## Cambio visual y material de la polea de inversión 532 0289 10

**Nº de artículo:** 532 0289 10

**INA 0041**

Fig 1: 532 0289 10 - metal

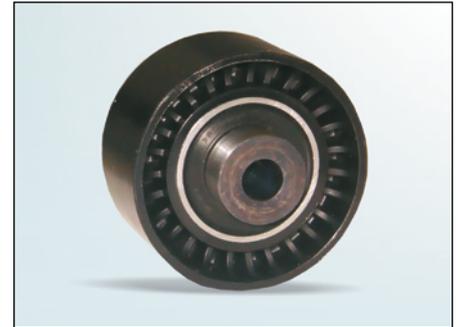
Debido al desarrollo continuo de nuestros productos, se ha modificado el material de la polea de inversión 532 0289 10 de metal a plástico. Así mismo, la anchura de la banda de rodadura de la nueva versión se ha reducido en 30 mm.

Esta modificación técnica supone una reducción del peso y una mejora de las propiedades de rodadura.

Durante la fase de modificación, es posible que se mezclen ambos tipos. Ambas versiones cumplen con las especificaciones técnicas y pueden utilizarse sin limitaciones.
